青銅製 Y 形ストレーナキャップの新規設計について

この度、弊社では青銅製 Y 形ストレーナのキャップ部分を改良のため設計変更させて頂くことになりましたので

<六角部の形状について>

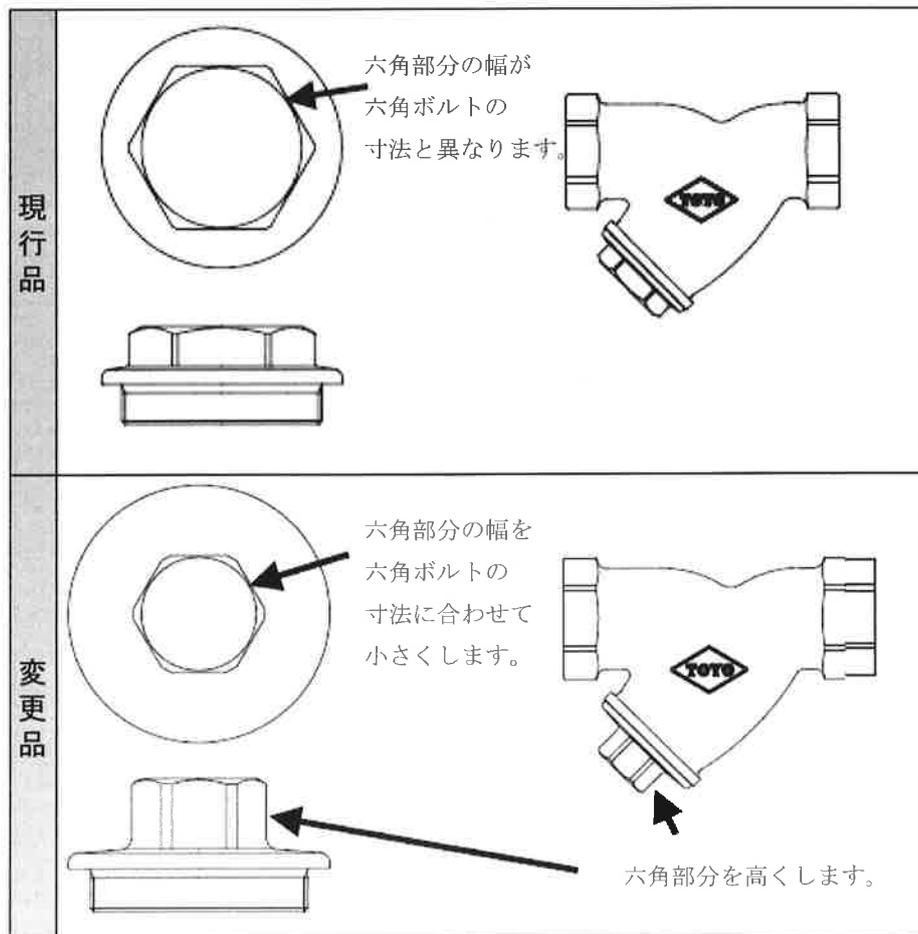
捕捉ゴミの取り出し及びスクリーンの清掃時に着脱するキャップの六角部を規格標準工具(スパナや六角レンチなど)が利用できるようにする。また、パイプレンチを利用する際、かかりが安定する様六角部の高さを高くする。

サイズ	現行品		変更品	
	二面幅	高さ	二面幅	高さ
15A	21	8	19	12
20A	24	9	24	13
25A	29	10	30	14
32A	35	10.5	30	15
40A	45	11	41	17
50A	54	13.5	46	19
65A	70	16	55	25
80A	85	18	55	25
